Dotyczy: zatwierdzenia projektu organizacji ruchu w ciągu drogi wojewódzkiej nr 721  
i 801 w miejscowości Józefów

**Przebudowa drogi wojewódzkiej nr 801 oraz 721 w miejscowości Józefów w zakresie doświetlenia przejść dla pieszych**

**PROJEKT STAŁEJ ORGANIZACJI RUCHU**

Mazowiecki Zarząd Dróg Wojewódzkich Rejon Drogowy Otwock - Piaseczno odsyła zaopiniowany **projekt stałej organizacji ruchu** dla zadania:

13. Odniesienie się do uwag MZDW Rejon Drogowy Otwock -Piaseczno

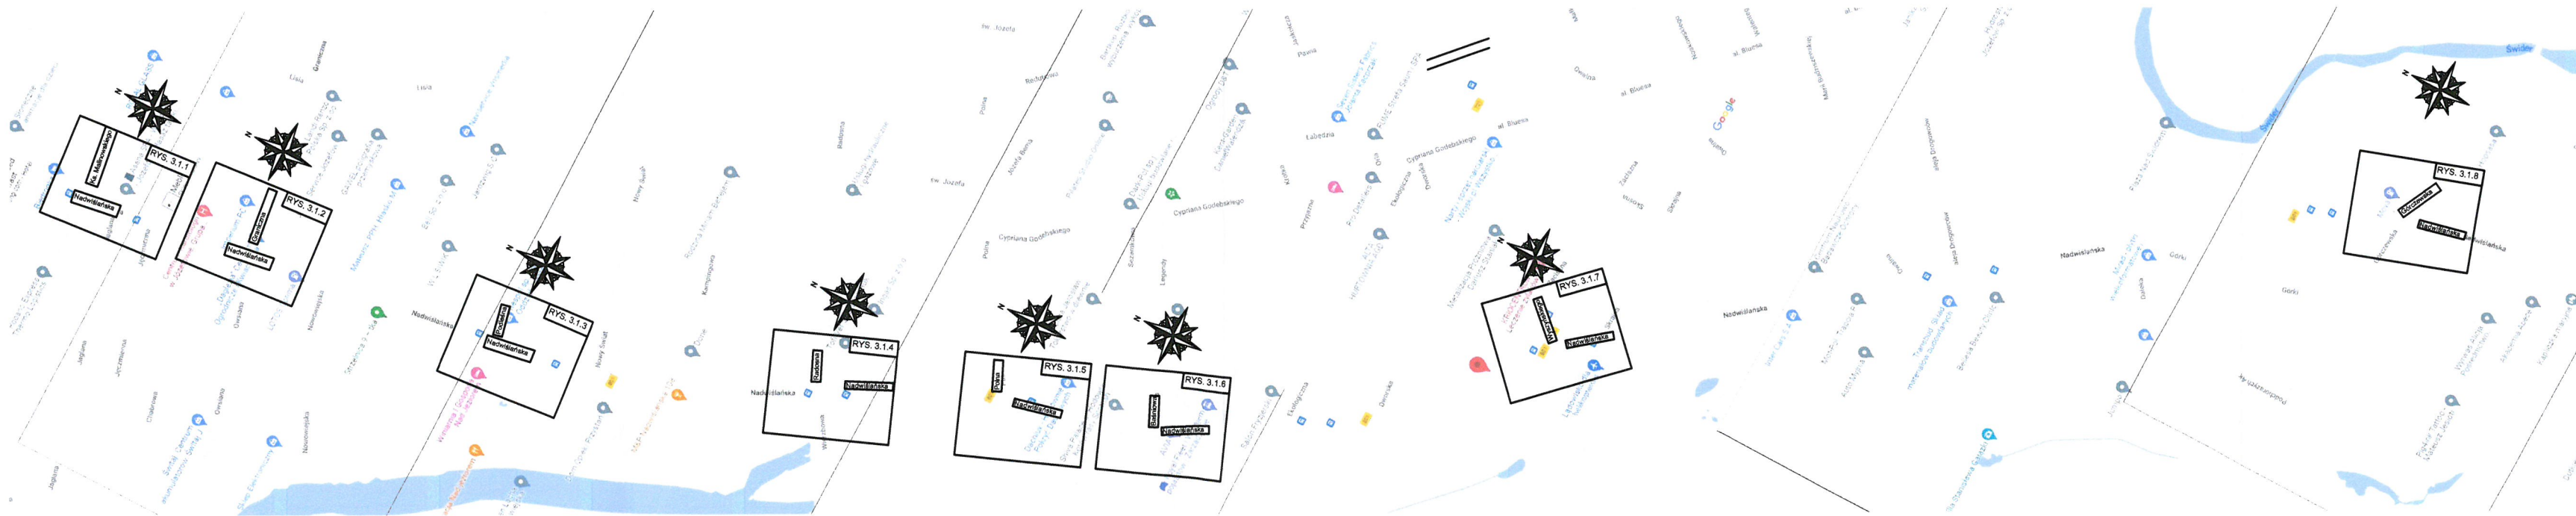
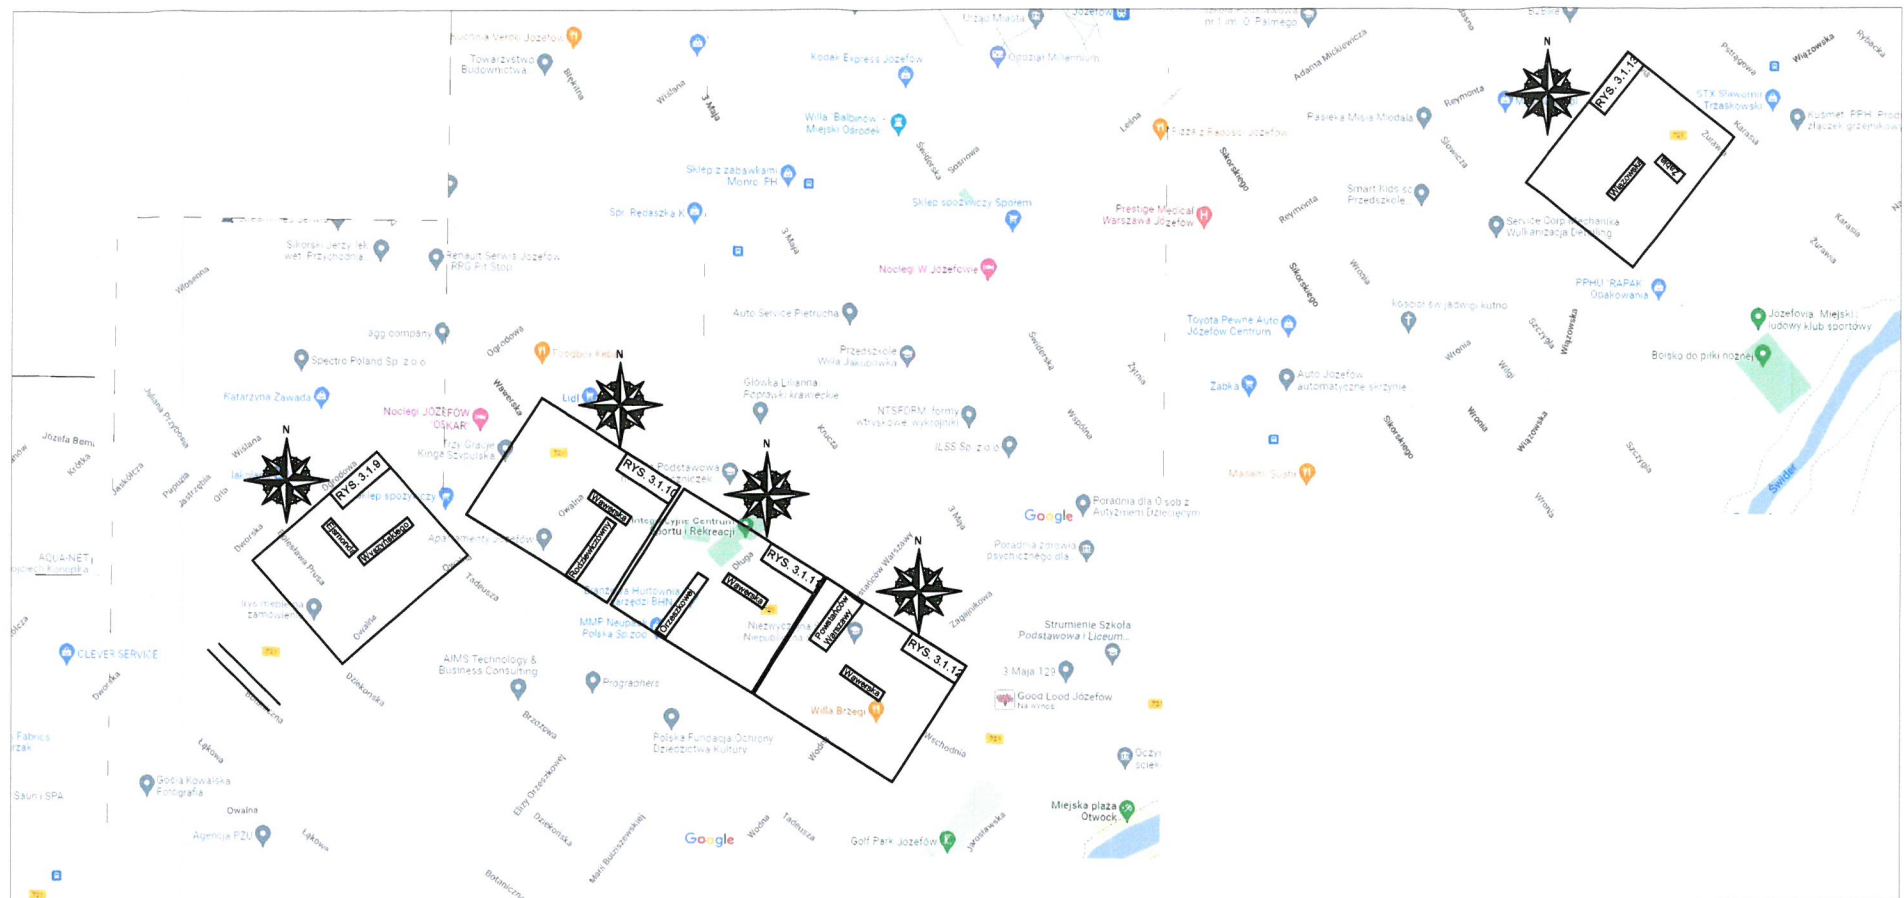
- uzupełnić pikietaż w osi jezdni,
- nie projektować linii P-14 przy przejściach dla pieszych od strony wlotu skrzyżowania,
- uzupełnić symbole dla zastosowanego oznakowania poziomego,
- z uwagi na obecnie prowadzony remont drogi wojewódzkiej nr 721 i planowane wprowadzenie nowej organizacji ruchu – dla rysunku 3.1.13 przedstawić oznakowanie zgodnie z załączonym arkuszem z projektu stałej organizacji ruchu zatwierdzenie NI-D-I.8022.1.441.2022.KK,  
(np. prawidłowo oznakować wlot ul. Żabiej, nie projektować znaku D-1 przed wlotem w ul. Żabią – nie jest to skrzyżowanie, wskazać prawidłową lokalizację dla lustra U-18a, nie U-18b,).

Ad.1. Uzupełniono pikietarz

Ad.2. Nie zaprojektowano oznakowania P-14

Ad.3. Uzupełniono symbole oznakowania poziomego

Ad.4. Wprowadzono przekazaną stałą organizację ruchu
